Projekt Brenner-Nordzulauf im gemeinsamen Planungsraum

PROTOKOLL

Thema:	22. Sitzung des Gemeindeforums Süd 2
Datum und Uhrzeit:	09.12.2020, 15:30-17:30 Uhr
Ort:	Videokonferenz
TeilnehmerInnen (ohne Titel)	Alois Holzmeier i.V. Matthias Bernhardt (Oberaudorf) Stefan Hirnböck (Oberaudorf) Bernhard Wenger (Oberaudorf) Hajo Gruber (Kiefersfelden) Andreas Wehner (Kiefersfelden) Georg Aicher-Hechenberger (Erl) Manuel Gotthaldseder (DB Netz AG) Bernd Reiter (DB Netz AG) Sven Madlung (DB Netz AG) Peter Hofer (ÖBB Infra) Alexander Buchner (IPBN) Sabine Volgger (clavis) Carina Röder (clavis)

Höhenverlauf der Variante **Blau**

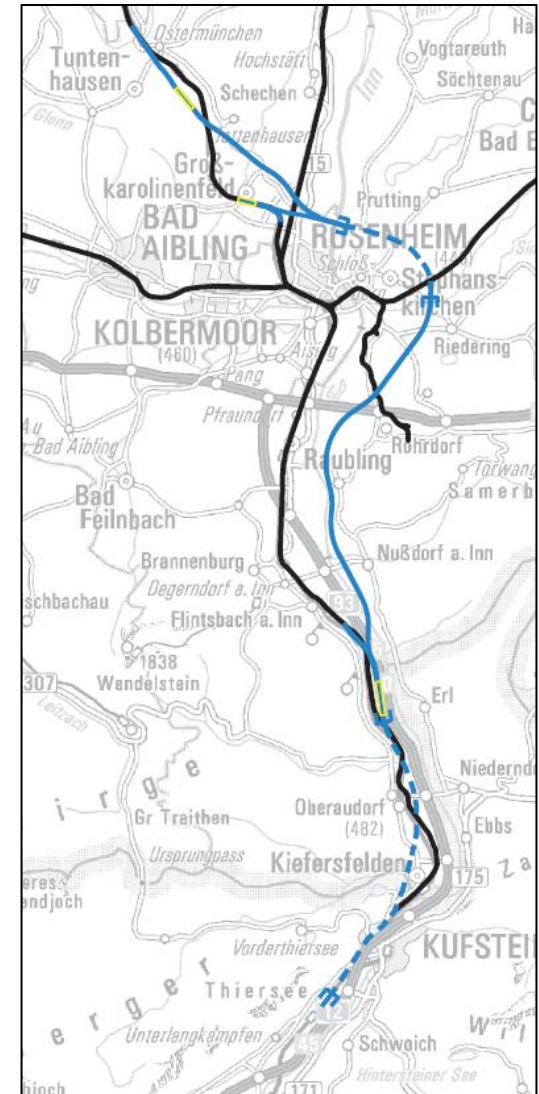
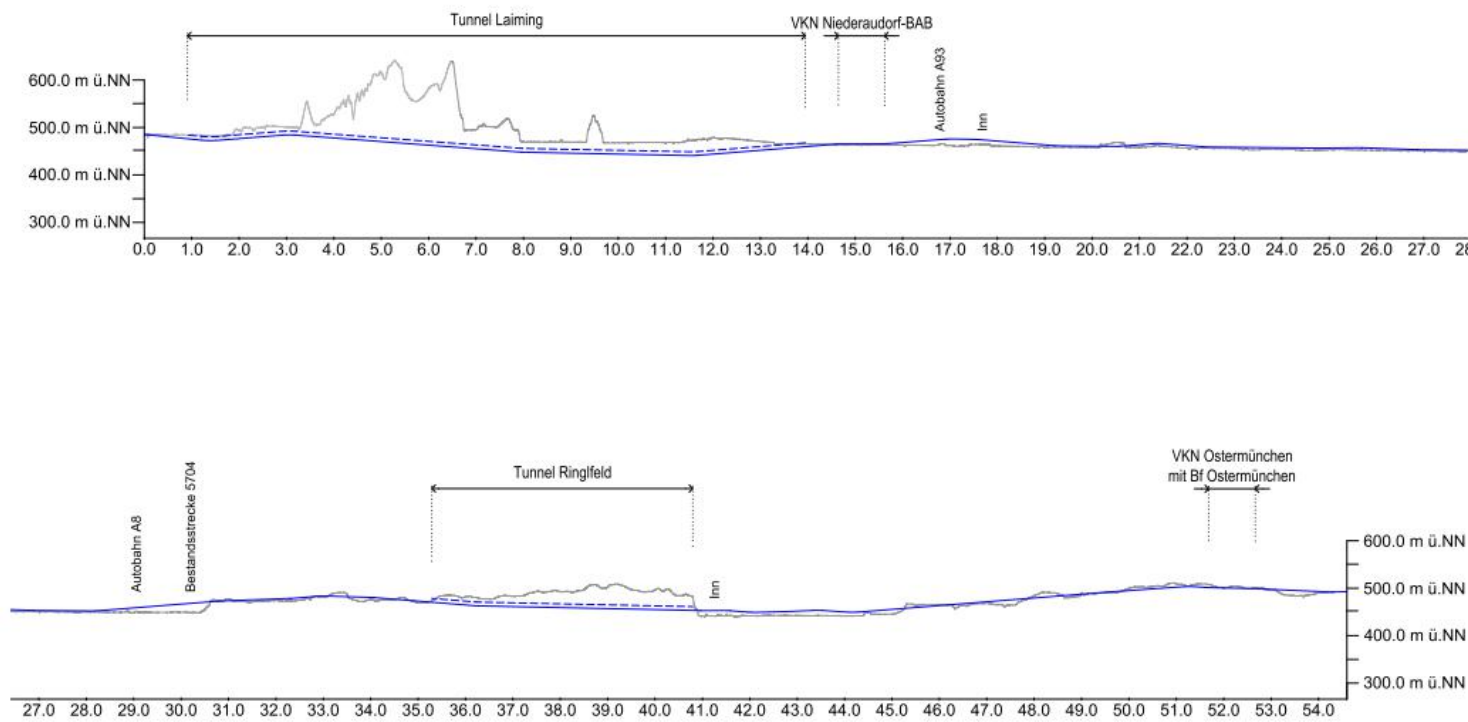
Ein Forenmitglied möchte wissen, was bei der Variante Blau darunter zu verstehen ist, dass die Trasse in leichter Dammlage an Raubling vorbeigeführt wird?

Betrifft die drei bis fünf Meter die Schienen über Gelände?

Und wie hoch sind dann noch eventuell anzubringende Lärmschutzwände?

- Der Planer gibt an, dass damit eine Höhe von drei bis fünf Meter gemeint ist.

- Der Planer bestätigt die Aussage.
- Die Projektleitung ergänzt, dass der Dammkrone zirka 0,8 Meter niedriger angesiedelt ist als die Schienenoberkante.

- Der Planer antwortet, dass sich die Höhe der Schallschutzwände aus den jeweiligen Berechnungen ergibt, diese können in bestimmten Bereichen bis zu etwa fünf Meter hoch sein.

Höhenverlauf der Variante Türkis im Bereich des Tunnels Nußberg bis Breitmoos am Beispiel der Untervariante mit der VKN Breitmoos

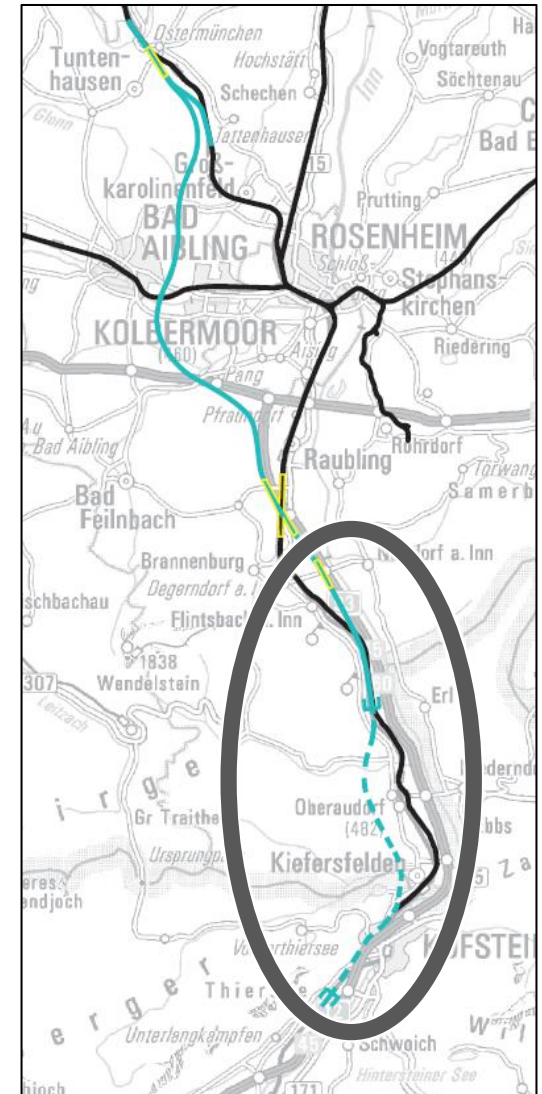
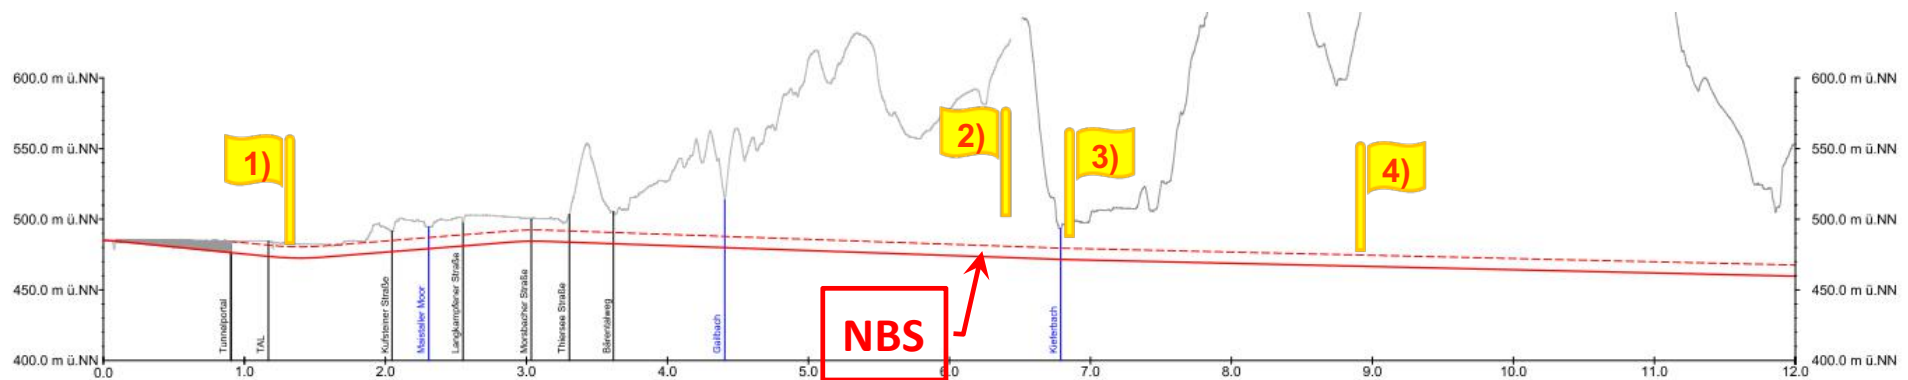
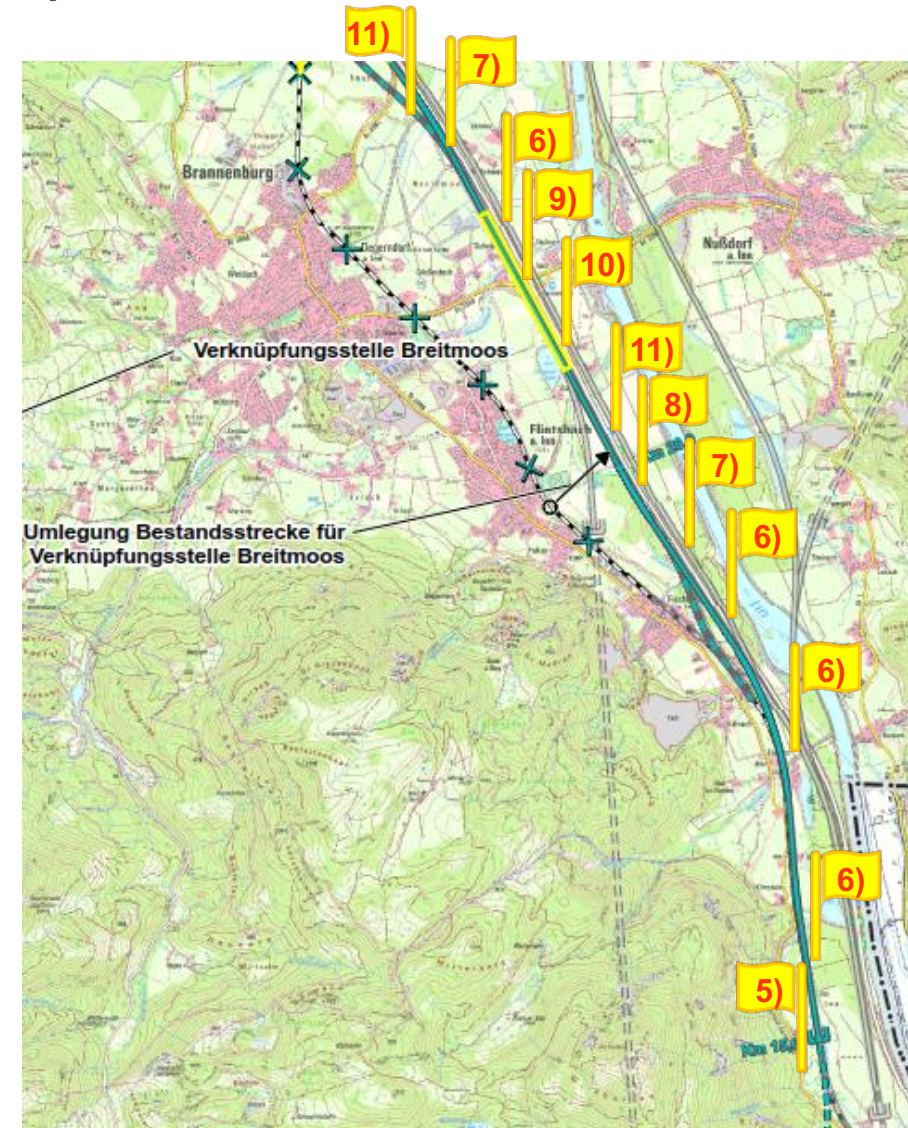
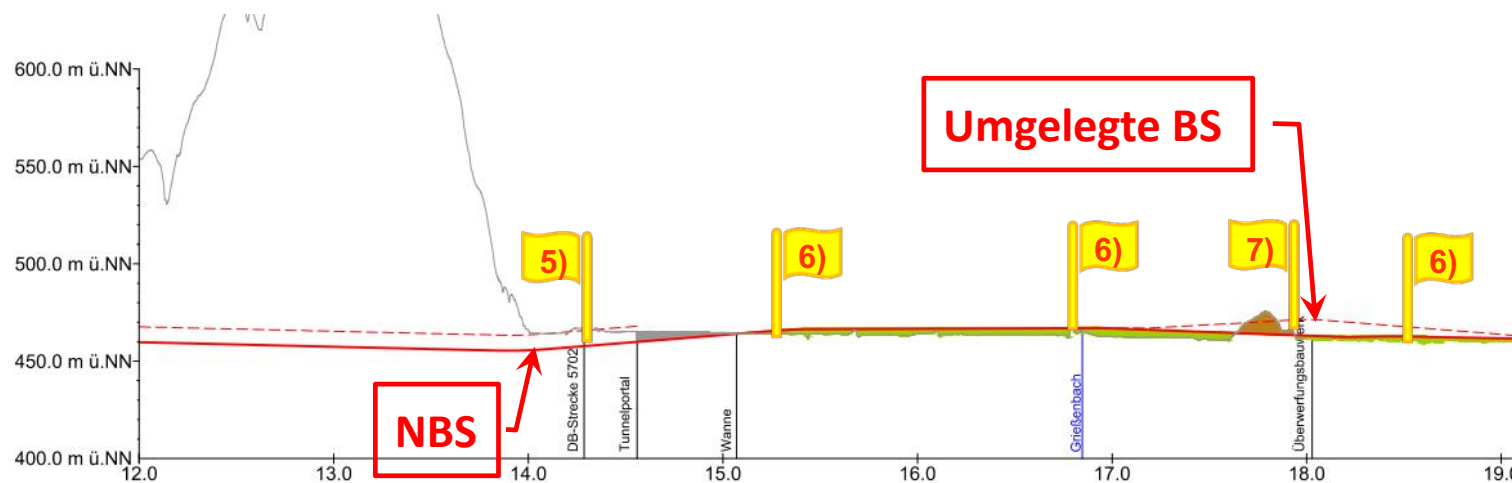
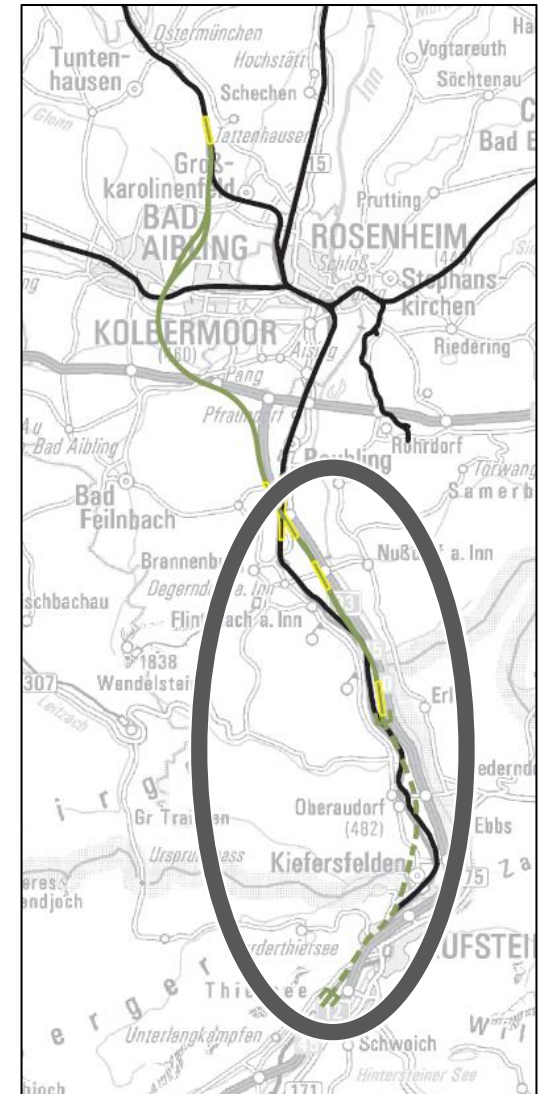
Ein Forenmitglied merkt an, dass die Grafik nur schwer erkennen lässt, welche Höhe tatsächlich in den einzelnen Bereichen vorliegt und daher nur als grobe Information gesehen werden kann.

- Der Planer stimmt zu, dass es in diesem Format schwer ist, Details herauszulesen und ergänzt, dass dies der jetzige Planungsstand auch noch gar nicht zulässt.
- Die Projektleitung ergänzt, dass die gezeigten Folien einen aktuellen Einblick in die Planung bieten. Gegen Ende des Trassenauswahlverfahrens wird es detailliertere Darstellungen, zumindest der Vorzugstrasse sowie eine Visualisierung dieser geben, die aussagekräftiger sind.

Höhenverlauf der Variante Oliv im Bereich des
Tunnels Laiming bis Reischenhart am Beispiel der
Untervariante mit der VKN Niederaudorf-BAB

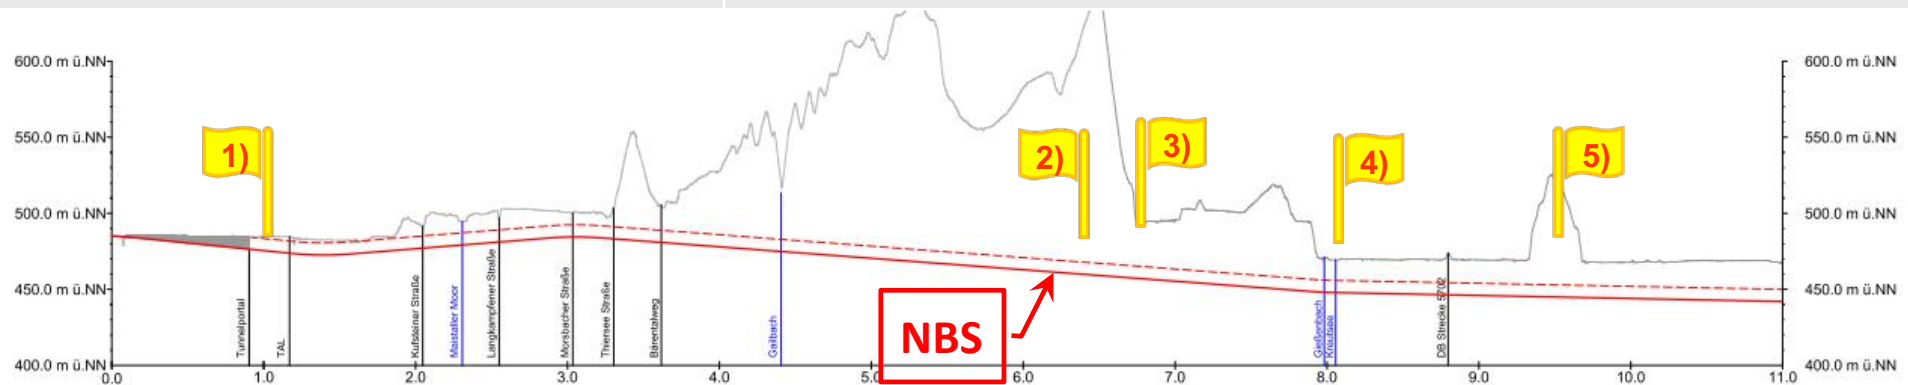
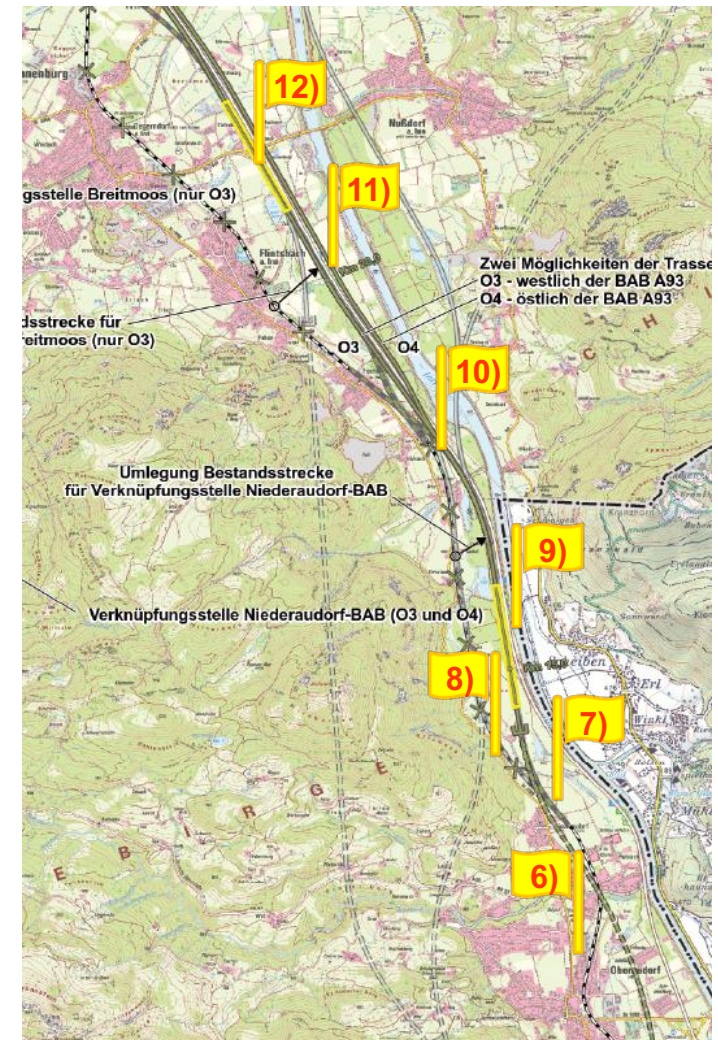
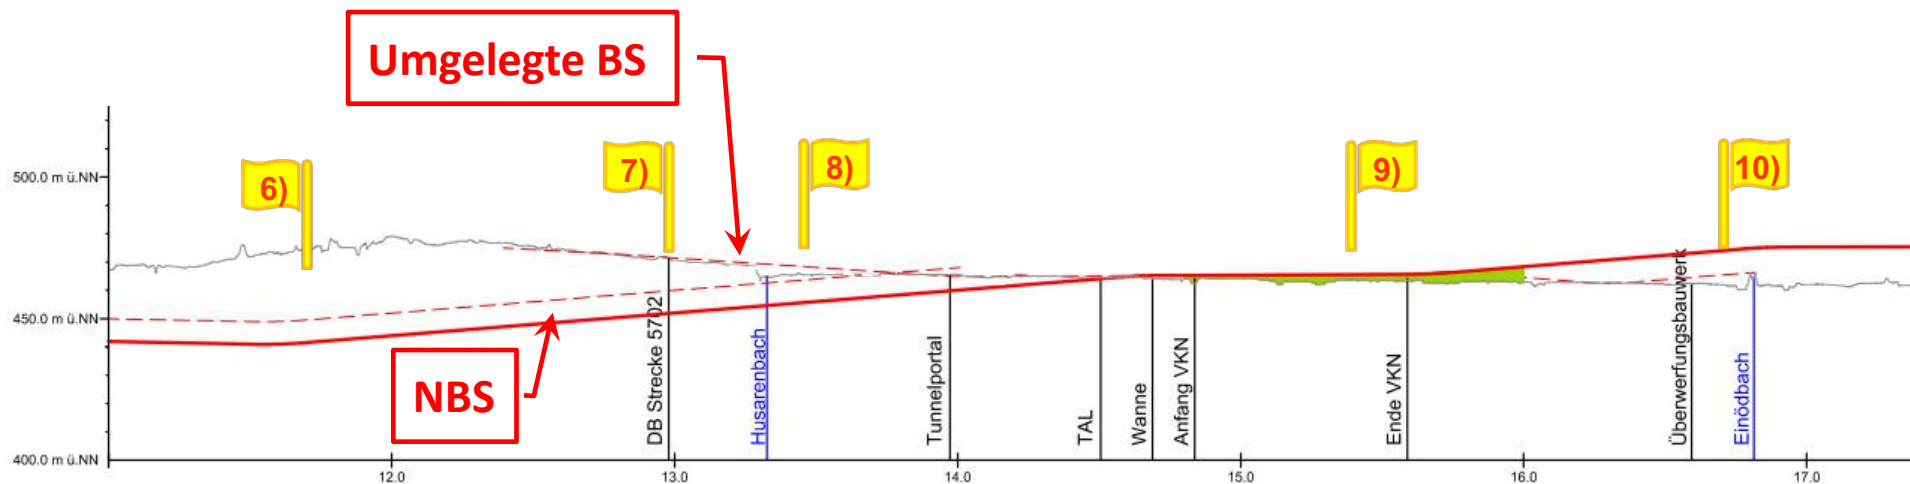
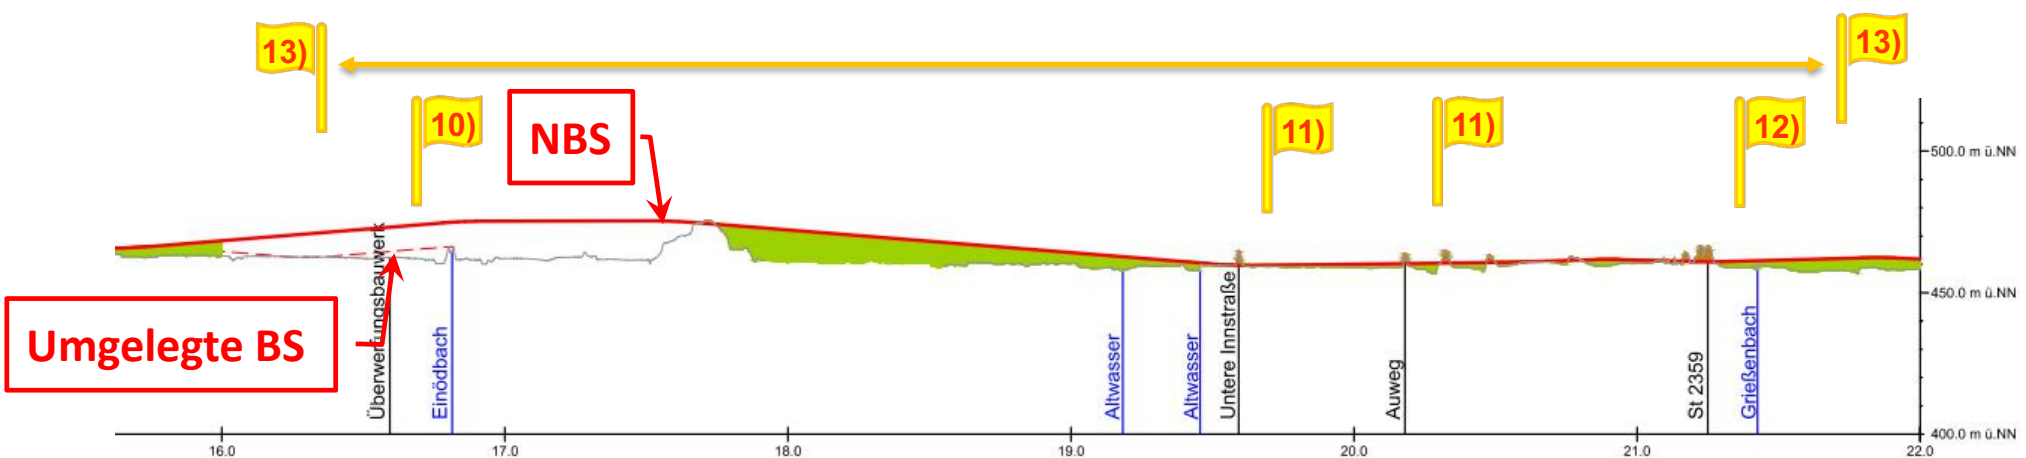
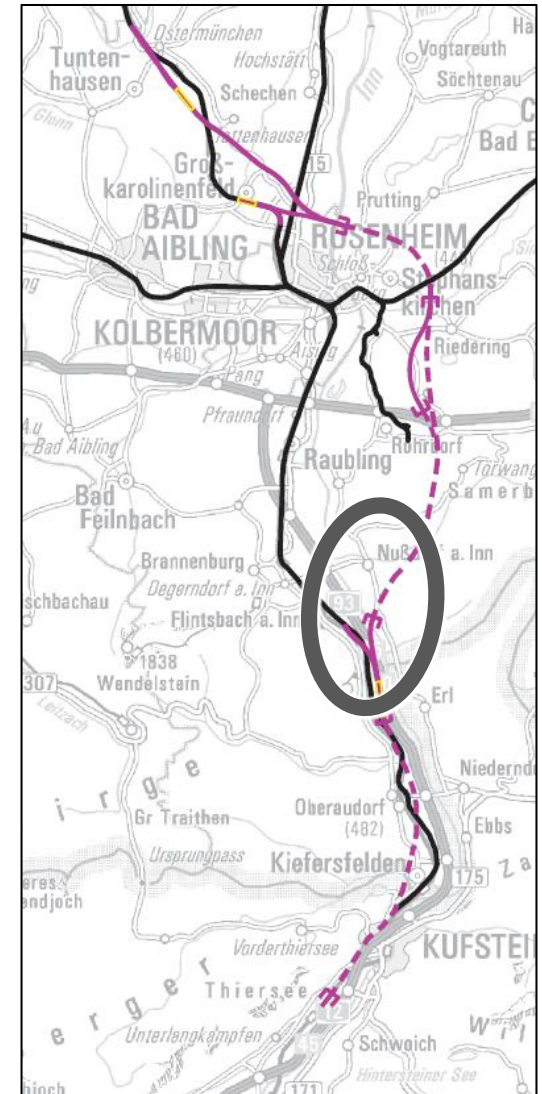
Ein Forenmitglied fragt, ob die grünen Markierungen als Dammlage zu verstehen sind?

Ein anderes Forenmitglied möchte mehr Informationen zum Gletscherschliff. Dieser hat eine Höhe von in etwa zehn Meter und diese Grafik suggeriert, dass ein Brückenbauwerk darüber kommt. Sehe ich das richtig?

Sie haben vorhin erwähnt, dass zwischen Kiefersfelden und dem Florianikogel verschiedene Gesteinsformationen vorliegen. Bedeutet dies, dass in offener Bauweise gebaut wird und dann ein Deckel drauf kommt oder wie kann man sich das vorstellen?

Bedeutet das, dass beide Maschinen unterirdisch arbeiten, es jedoch erforderlich sein kann, dass die Maschinen gewechselt werden müssen?

Ein anderes Forenmitglied vermutet beim Gletscherschliff, dass zehn Meter Höhe nicht ausreichen, sondern vielmehr mit zwanzig Metern gerechnet werden muss. Stimmen Sie mir zu?

- Der Planer bestätigt, dass braune Schattierungen die Einschnittslage und grüne Schattierungen die Dammlage beschreiben.

- Der Planer antwortet, dass es sich hierbei um ein Kreuzungsbauwerk mit umgelegter Bestandsstrecke in rund zehn Meter Höhe handelt.

- Der Planer antwortet, dass der Florianikogel wie eine Art Felsrippe quer im Inntal liegt. Die Schildmaschine für das Lockergestein ist für das Festgestein nicht geeignet, weshalb entweder sehr aufwändige Umbauten im Tunnel notwendig wären oder dieser Felsabschnitt klassisch bergmännisch hergestellt wird.

- Der Planer antwortet, dass die derzeitige Planung so konzipiert ist, dass die Möglichkeit besteht, entweder von oben oder von der Seite zu den jeweiligen Zugriffsstellen zu kommen. Details werden jedoch erst in den weiteren Planungsphasen ausgearbeitet.

- Der Planer entgegnet, dass zwanzig vermutlich zu hoch gegriffen sind, aber die Höhe in den Detailplanungen auch etwas mehr als zehn Meter betragen könnte.
